Vysvětlení, změna, doplnění zadávacích podmínek č. 5 (Dodatečná informace č. 5)

Veřejná zakázka: Realizace urgentního a centrálního příjmu Oblastní nemocnice Náchod

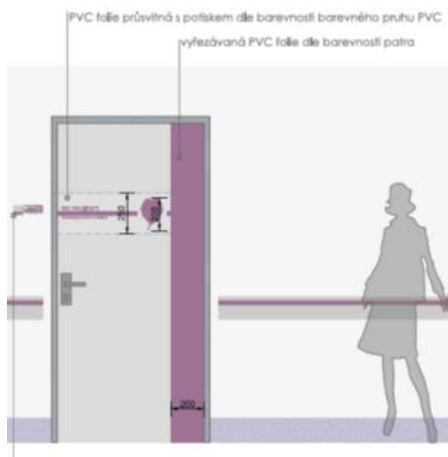
V tabulce truhlářských výrobků u interiérových dřevěných dveří je uvedena poznámka, že 28 dveří užívaných veřejností má být opatřeno „foliovými polepy“. O co má konkrétně jít, čemu to má sloužit a v jakém rozsahu mají polepy být? Například něco obdobného jako plastové ochranné obklady stěn 05/P, ale použité na dveře? Jednostranně nebo oboustranně? Celoplošně nebo spodní polovina nebo okopová část a okolo klik?

Polepy dveří: Jde o foliové polepy na finální povrchově upravená dvevní křídla a prosklené stěny. Polepy budou jen z vnější strany dveří viditelné z chodeb a čekáren. Plošně půjde o pokrytí cca 20% plochy jedné strany dřevěného dvevního křídla a cca 65% plochy prosklené stěny s dveřmi. Barvy folií pro dveře a stěny v 1.NP budou fialové RAL 4001, pro dveře a stěny ve 2.NP modrá RAL 5019. Foliemi kromě svislých pruhů bude vyobrazen list stromu s rozlišením podle typu oddělení a označené místnosti. A to oddělení/místnosti: chirurgie list javoru; ortopedie list jasanu; radiodiagnostice list olše; urgentu list ořešáku. V souvislosti s tímto dotazem, zadavatel upřesňuje, že polepy budou i na prosklených sestavách s ozn. 14/Z (2 ks), 12/Z (1 ks), 18/Z (1 ks), 19/Z (1 ks) a 13/Z (1 ks). Cena za polepy bude součástí ceny prosklených sestav, tedy položek zámečnických výrobků. Zadavatel poskytuje ukázky polepů na dvevním křídle a na prosklené stěny s dveřmi:
